案卷题名 护堤工程施工图

案卷题名 护堤工程施工图

第三航务工程勘察设计院修改补充变更通知单

工程名称	泰山核电二期护堤工程	设计	设计修改人	张宗民
图号	8732-护水I-03(修)	施工图	组长	张宗民
附件	第 号通知单

工项项目	秦山核电二期护堤工程	护堤 部份 观测点结构
主送单位	秦山核电联营公司	附件
抄送单位	交通部第三航务工程勘测设计院	本联系单共 2 张, 第 1 张。

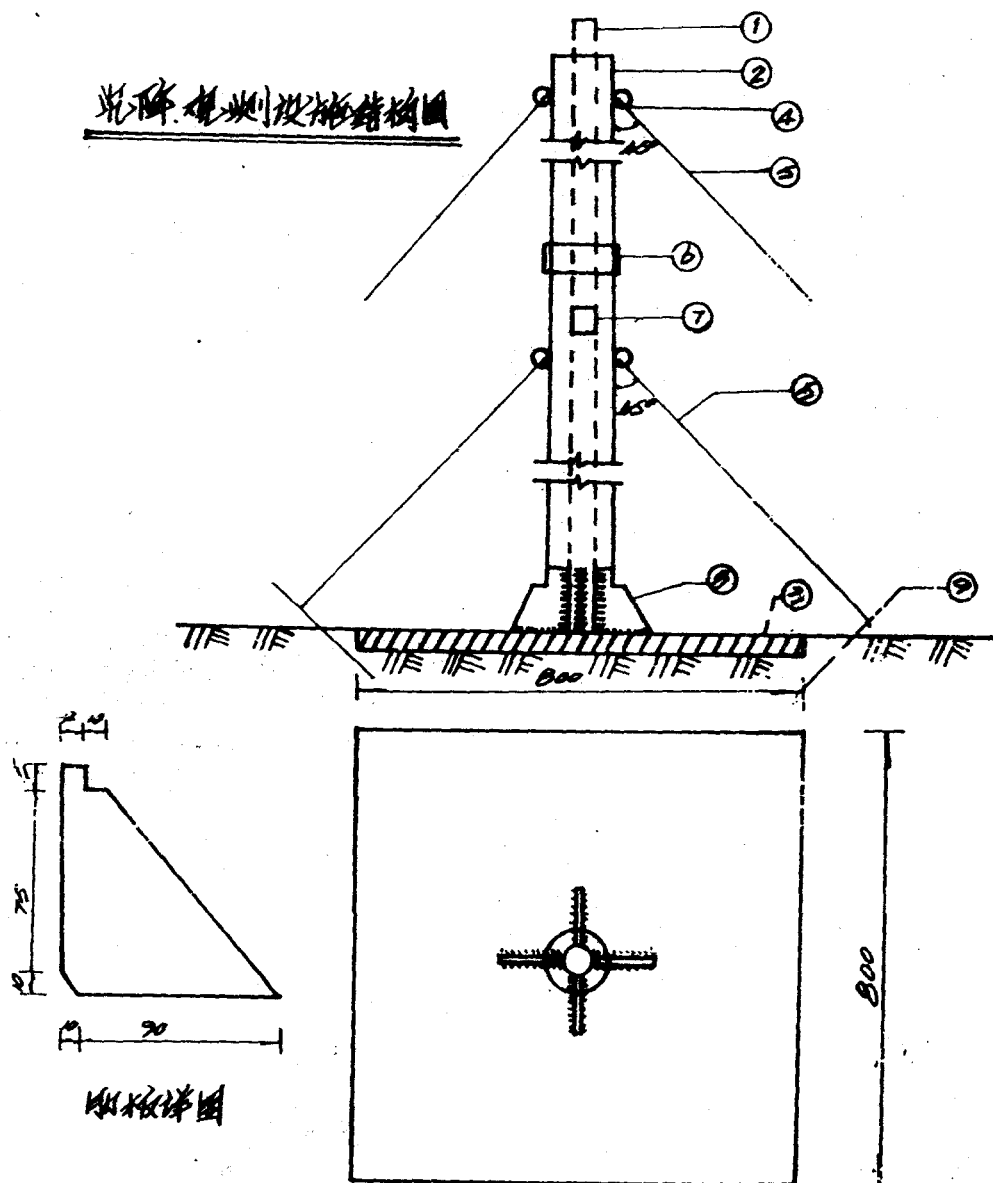
根据贵公司, 上海三航院的意见, 按我处 94 年 6 月 15 日水护字第 01 号联系单, 观测设施已按下图所示制作、埋设, 请予签证认可。

基本同意以上观测点结构型式, 但观测杆下端肋板在

适当加强。(810

说明: 图中所示位置为冲沟沟底实际量测
冲沟面积约为10000米²

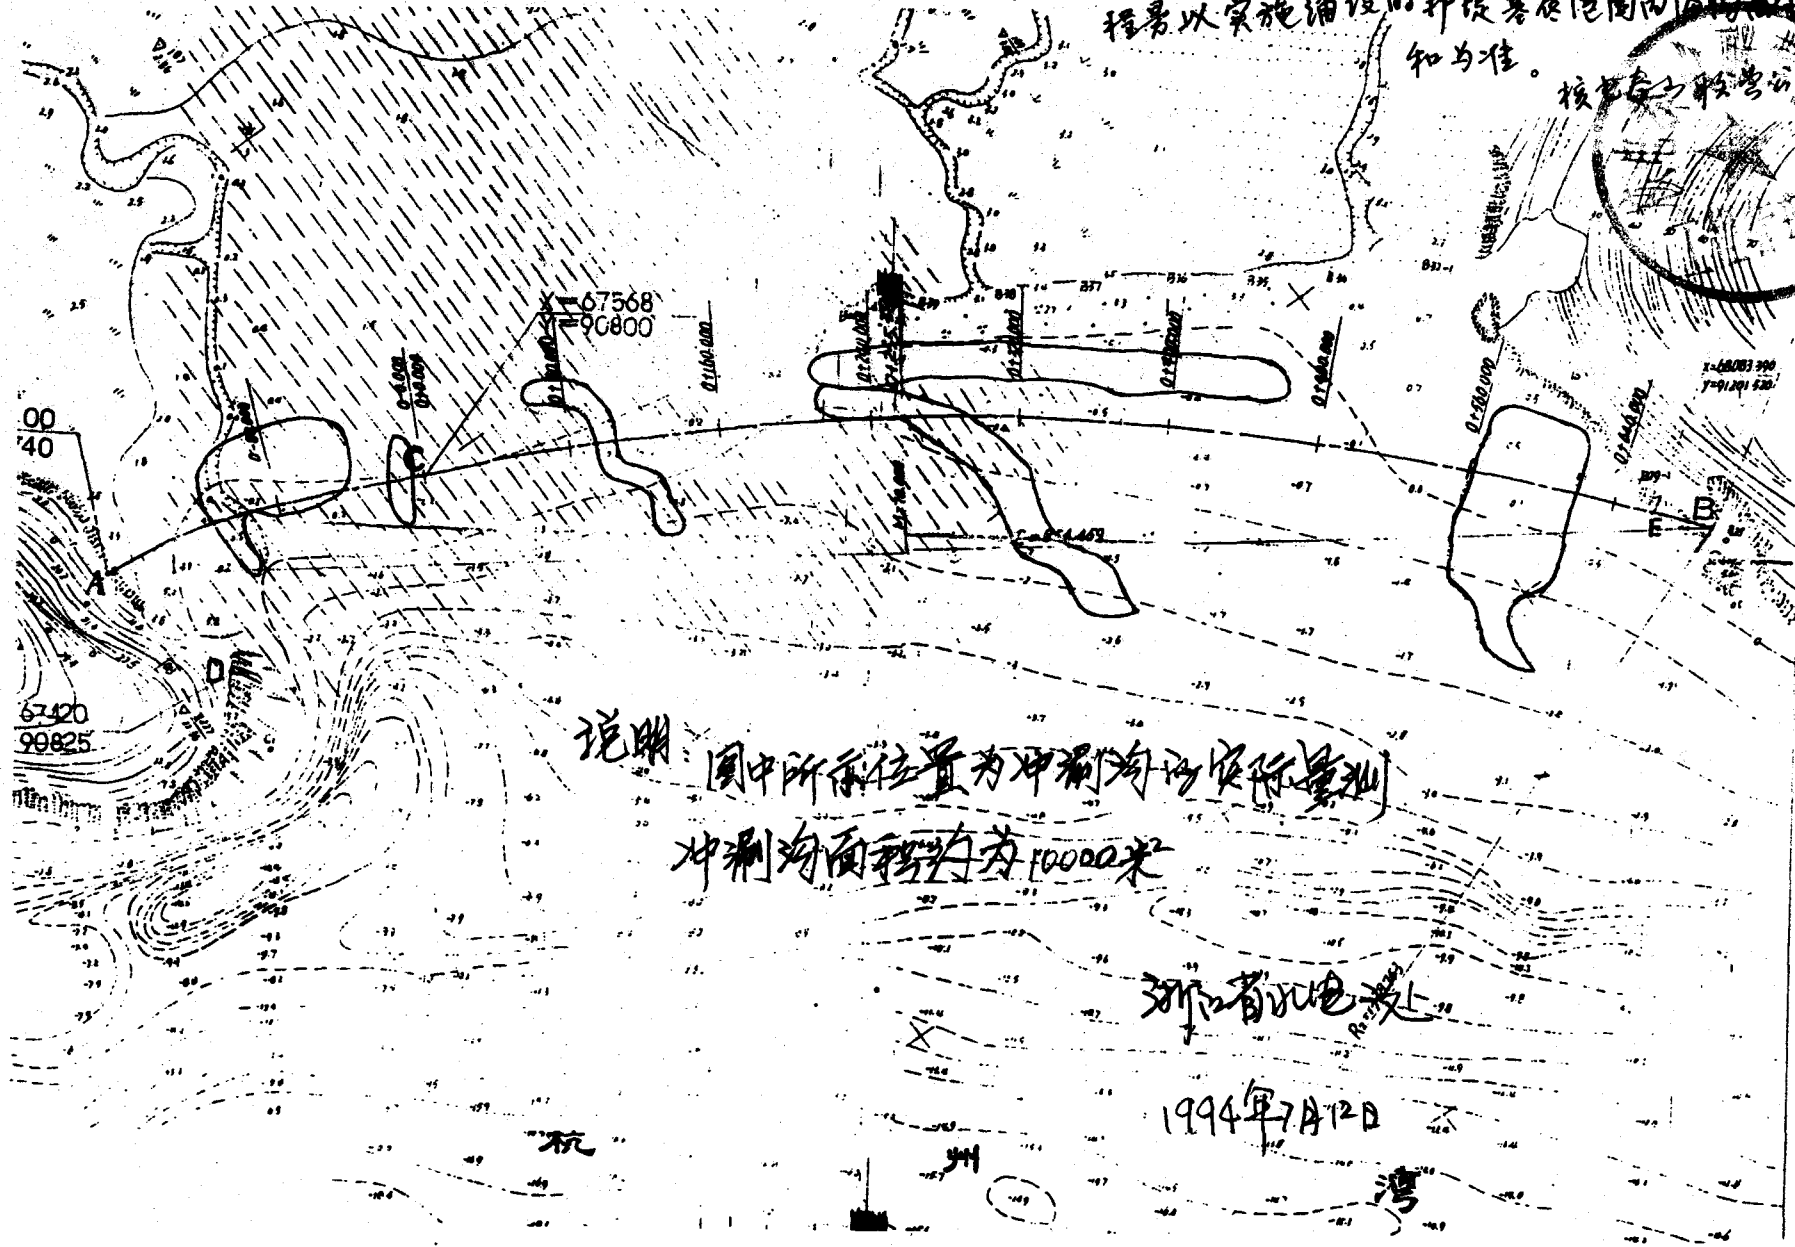
主送单位	交通银行三北支行、轻工业部设计院、抄送单位、泰山核电联营公司
事由	泰山核电二期扩建冲刷沟的防护处理
<p>在我局施工任务的泰山核电二期扩建工程范围内有较多冲刷沟，随着土石填筑的进行，冲刷沟有加深、加宽的趋势。为保证护堤稳定，防止冲刷沟扩大，经与设计单位协商，决定在冲刷沟位置铺设400cm宽的无纺布一层，无纺布的连接为搭接，搭接宽度50cm，在沟的顶部均设3m。无纺布的形状铺设，然后在上部填土厚度为1.2m左右予以固定。</p> <p>冲刷沟的面积约为10000m²左右。(附图见附)</p> <p>上述请贵部门审查签证。</p>	
设计	设计人：张宗民 1994年7月22日
审查意见	鉴于施工与使用单位的意见及现场情况，设计表示同意对护堤冲沟进行防护处理，铺设范围参照附图冲沟，铺设方法为：清理冲沟表面，清除淤积，再铺无纺布，最后覆50cm石渣。
审核	审核人：张宗民 1994年7月27日

同意对护堤基底范围内的冲沟实施无纺布铺底防冲处理,具体铺设范围即护堤施工图 8732-护-水工-03 A-A剖面及B-B剖面基底范围,具体技术要求见正页三航院意见。由于冲沟随风浪变化,无纺布铺设工程需以实施铺设时护堤基底范围内冲沟和北总知为准。

附图1. 护堤南端加固平面图 1:1000

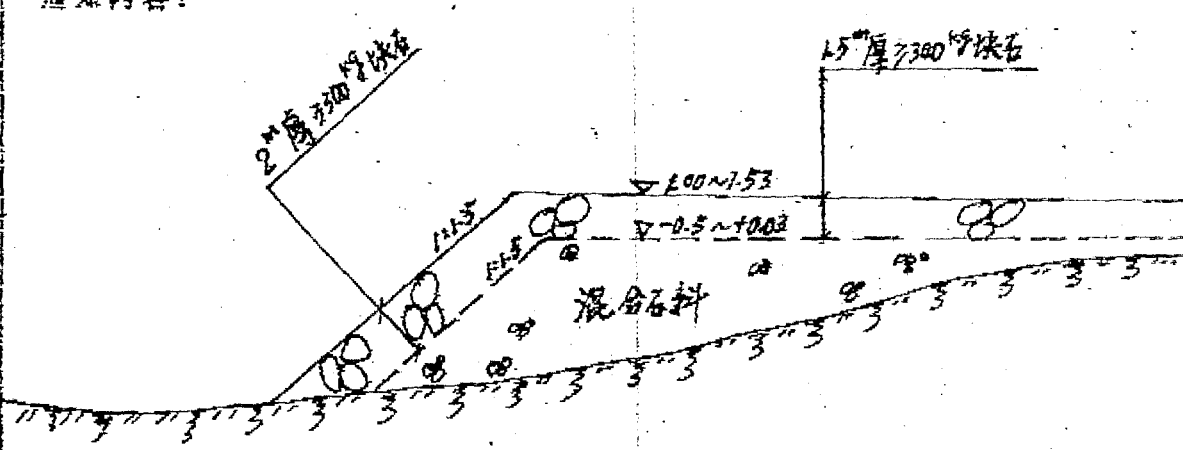
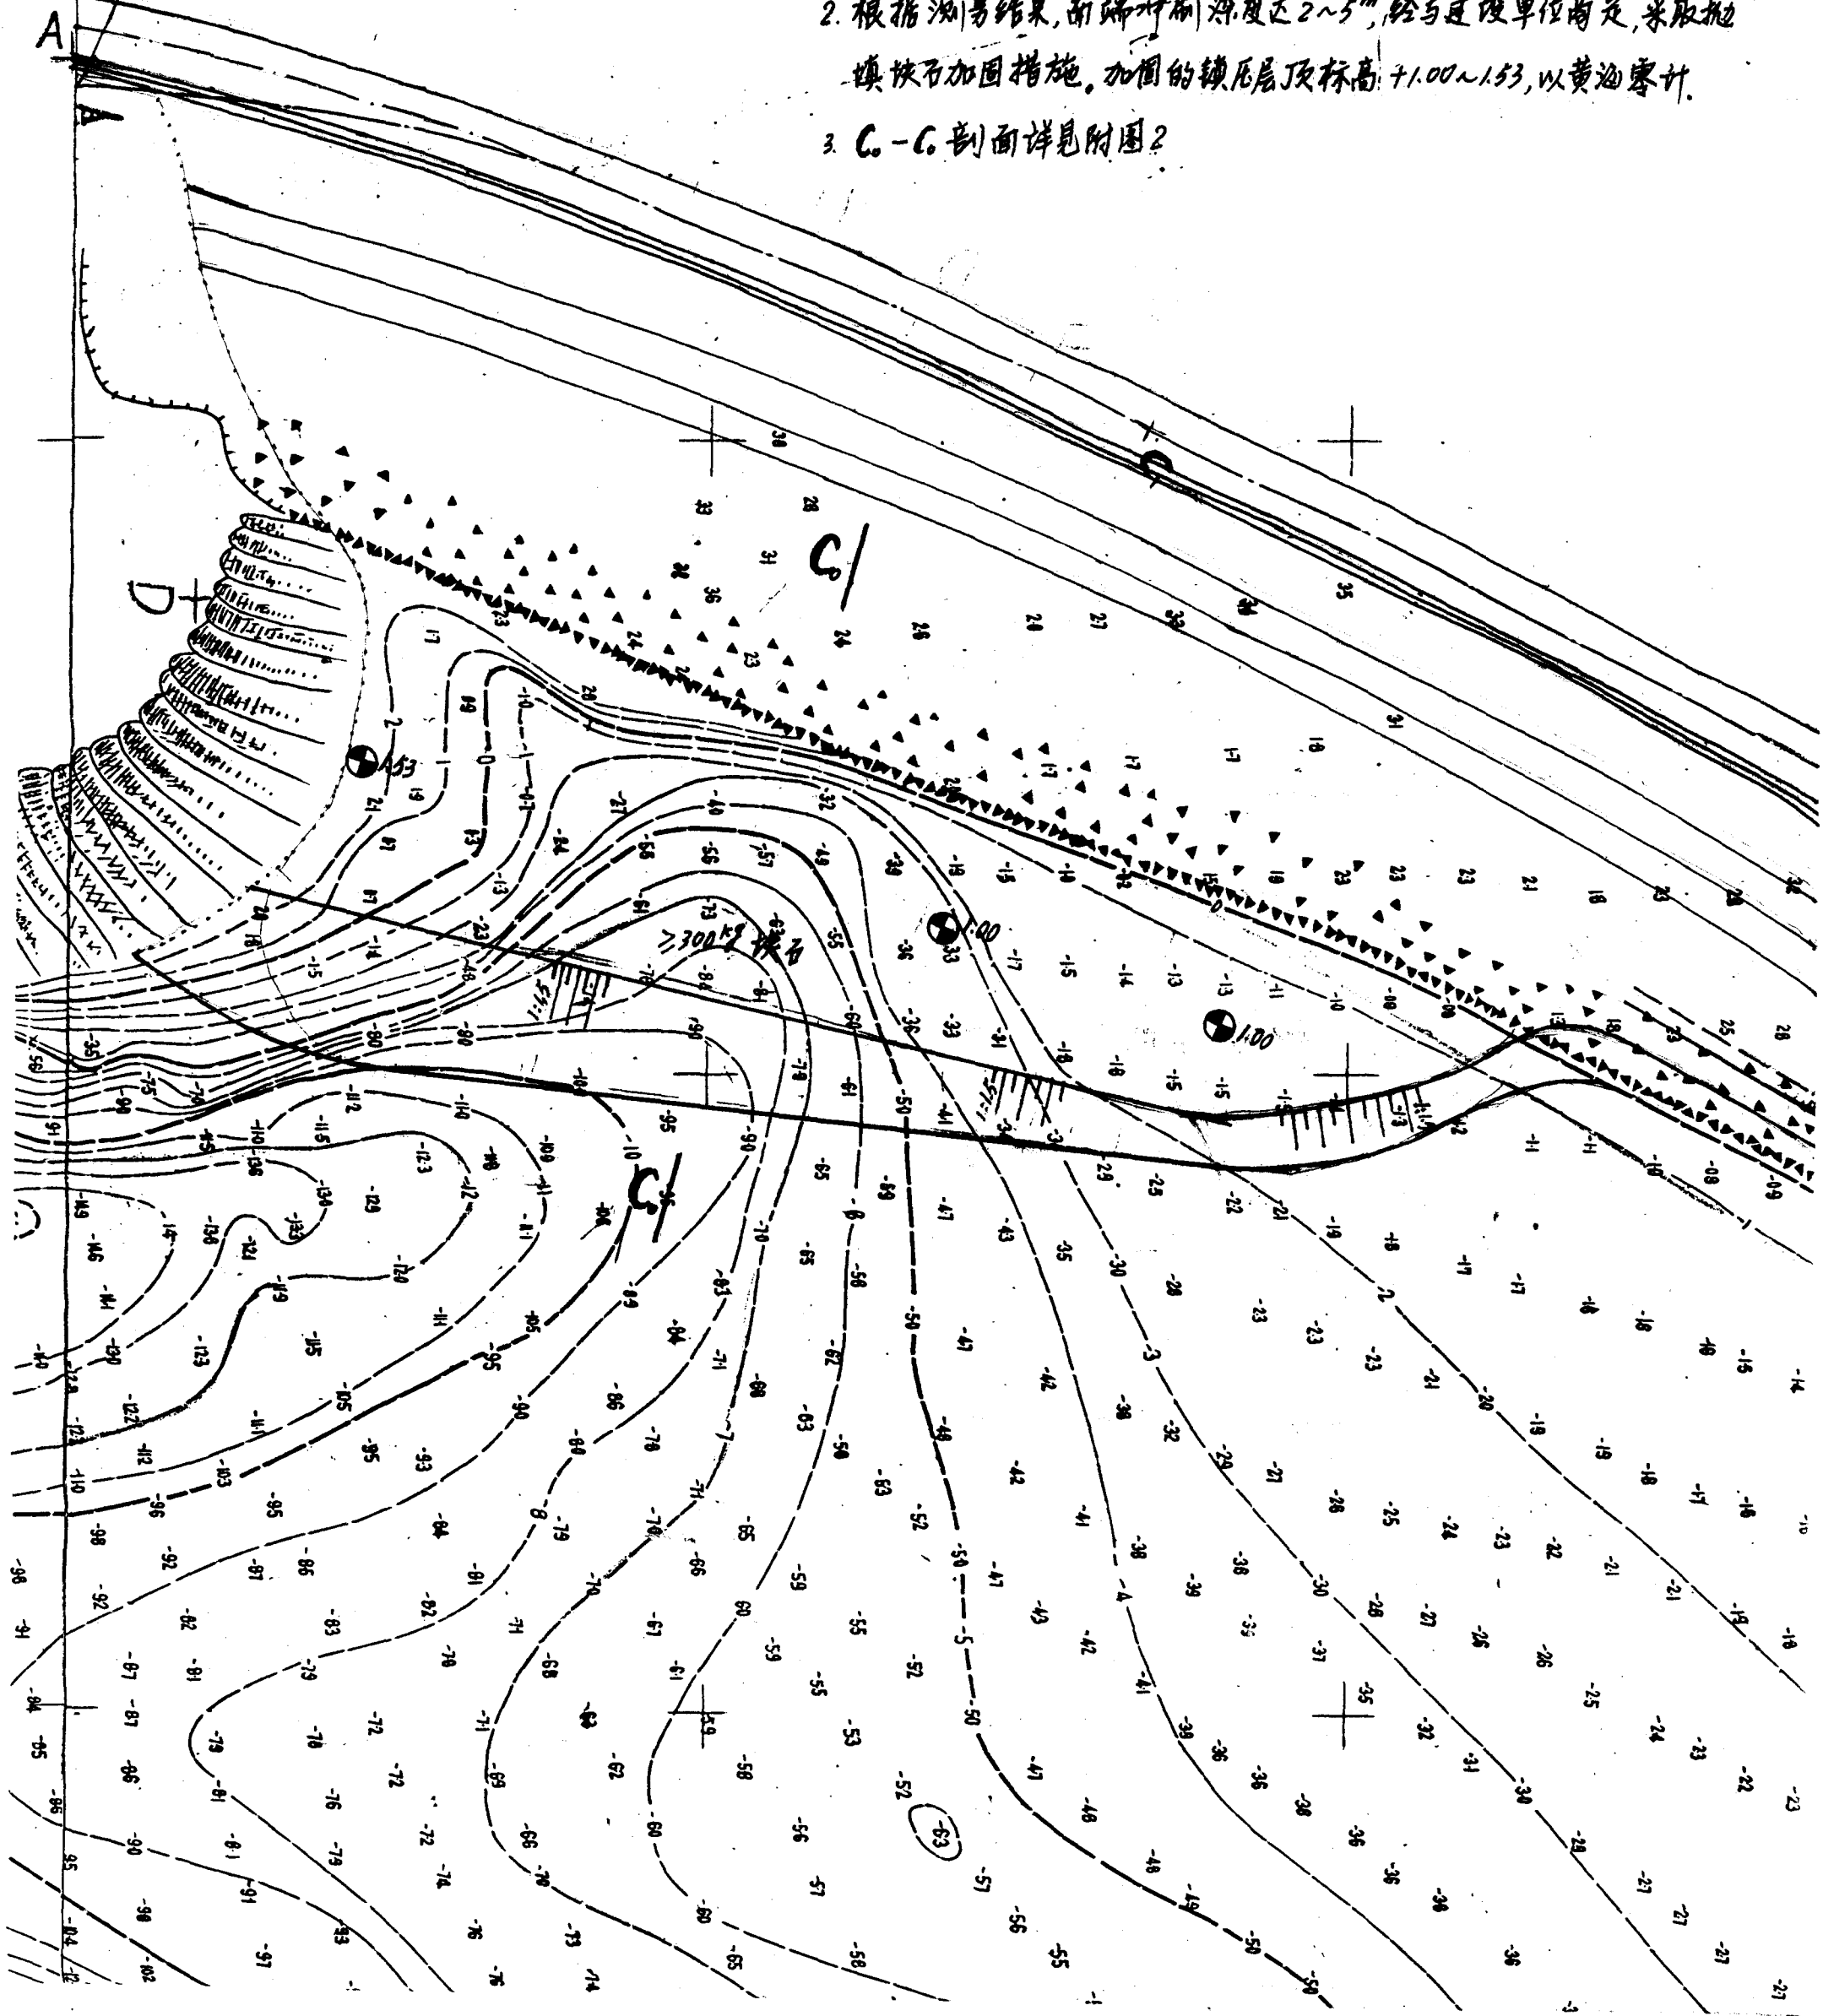
另外,护堤南端冲刷范围临时护底加固详见附图1和附图2。要求在加固过程中进行冲淤观测,特别在台风大潮汛期间加强观测,取实测资料后,再决定加固范围和新面型式。

1. 图示地形系根据浙江省河口海岸研究所测绘队1994年12月提供的“秦山核电厂二期护堤南端水下地形图”绘制,标高以浙江吴淞零点计。
2. 根据测量结果,南端冲刷深度达2~5m,经与建设单位商定,采取抛填块石加固措施,加固的块石层顶标高+1.00~1.53,以黄海零计。
3. C-C剖面详见附图2

护底加固填心混合石料部分施工完成后,须经过一次大潮汛,
相对稳定后再抛填3300号护面块石(顶层1.5m厚,坡面2.0m厚)

护堤断面图

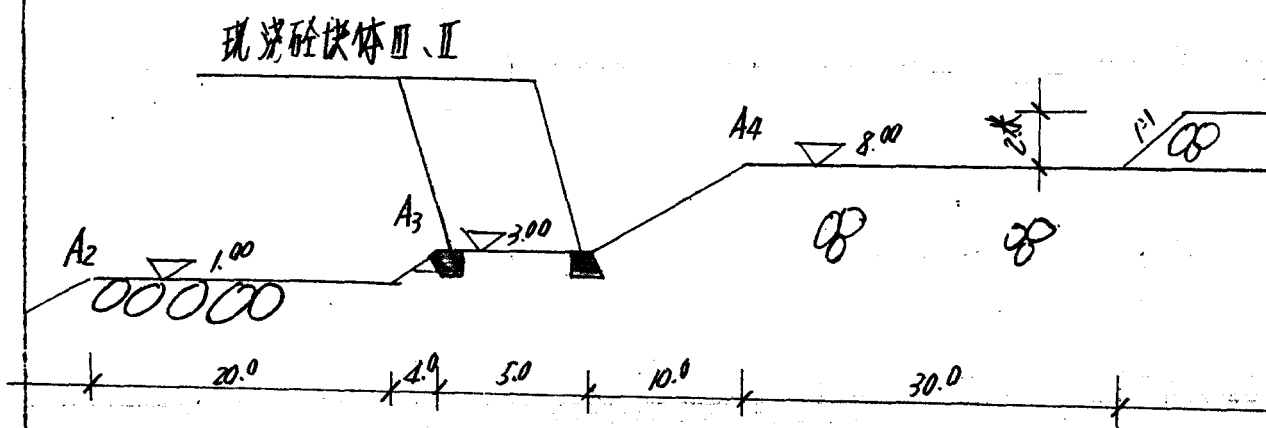
1. 本工程护堤中部断面 (5# 钻孔资料) 回填至设计标高时, 计算沉降量为 1.20 米, 估计大堤需超抛 1.50 米左右。但为了确保堤身施工期的稳定, 目前堤顶仍然先抛至 8.00 米标高, 超抛的回填料允许从 A4 点向岸侧 30 米起开始堆高 2 米。回填过程中严格控制回填速率, 并详细做好沉降位移观测。当大堤基本稳定后, 其大堤最后一级堤顶回填高度 (包括竣工后预留沉降量), 待提供大堤沉降观测资料后再研究确定。

2. +3.00 平台在现浇砼块体 II、III 前, 可将块石抛理密实, 用压路机具碾压密实, 减少不均匀沉降。为防止现浇砼块体 II、III 断裂, 分段长度由 10 米缩短至 5.0 米。在施工安排上, 要求现浇砼块体 II、III 尽可能晚施工。

倒滤层设置示意图

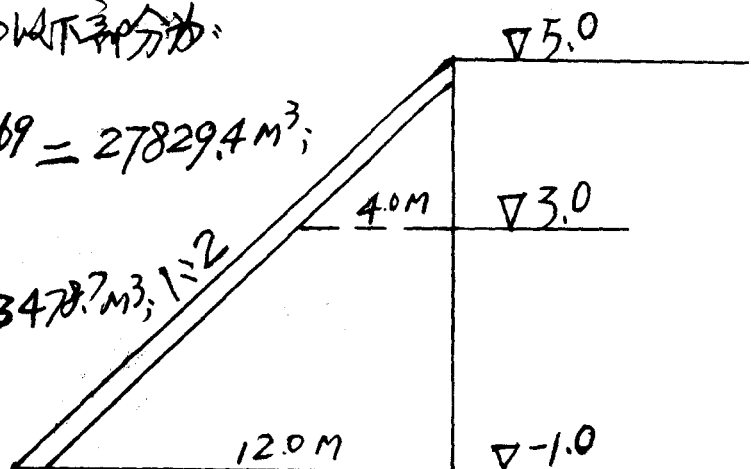
由于二期护堤工程内坡设置倒滤层(详见94年9月26日联系单),故护堤堤心石抛填部分的工程量有变动(增加),其变动(增加)部分的工程量计算如下:底高程平均按-1.0米计,则▽3.0以下部分为:

$$\frac{4+12}{2} \times 4.0 \times 869.669 = 27829.4 \text{ m}^3;$$

▽3.0以上部分为:

$$\frac{1}{2} \times 4 \times 2 \times 869.669 = 3478.7 \text{ m}^3; 1:2$$

根据航院94年9月6日信件和9月26日联系单,堤心石回填所增加的工程量与本联系单所计称的工程量基本符合。

主送单位	浙江省水电二处	共 1 页	第 1 页
抄送单位	计划处、钱塘水电公司第一工程处	原图号 8732-护-水工-031修	
工程名称	二期护堤工程	签发日期 95 年 10 月 26 日

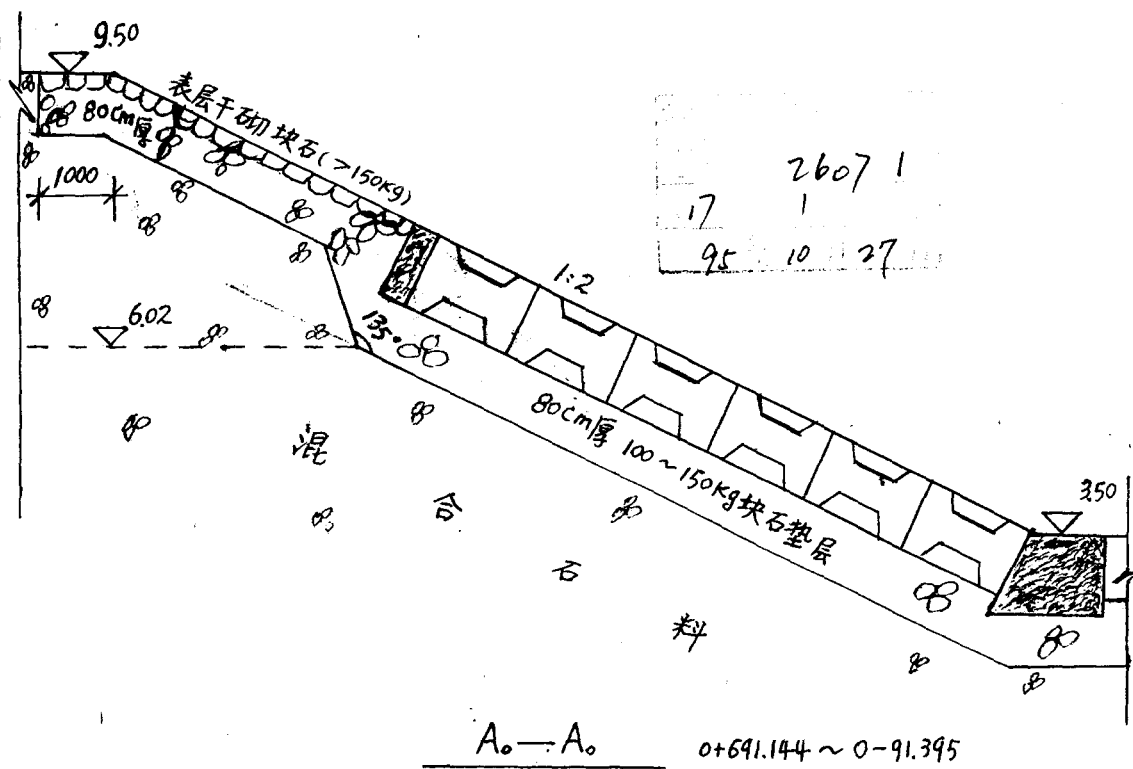
联系内容 护堤堤身请按下图施工。堤顶高程：0+691.144 ~ 0-91.395 为 9.50m，0-91.395 ~ 0-178.525 为 9.50m ~ 10.93m。从桩号 0-178.525 至 0-91.395，坡度为 1.641%。
